Zakład Usług Kominarskich Daniel Okruch

Dotyczy: ul. Długosza 20/27 lokal 20 remont

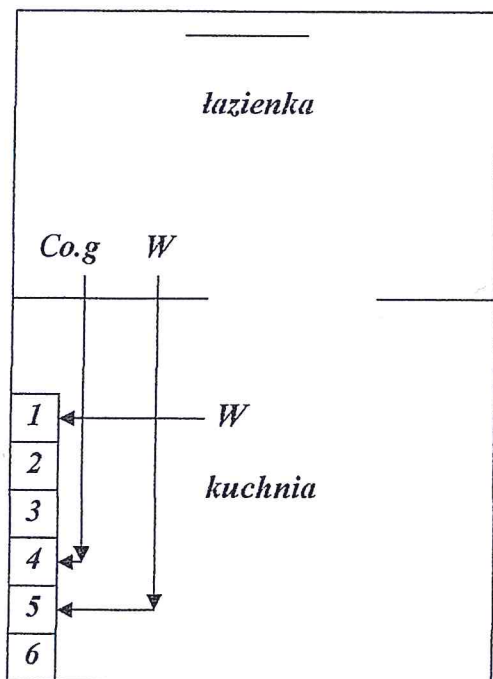
W związku z nieprawidłowościami występującymi w podłączeniach do przewodów kominowych zalecam:

-podłączenie kotła co.gazowego z łazienki m.27 do przewodu nr4.

-podłączenie wentylacji łazienki m.27 do przewodu nr5.

-zamurowanie otworów po kotle co gazowym oraz likwidację podgrzewacza wody w m.27.

Wentylacja kuchni w lokalu 27 bez zmian.
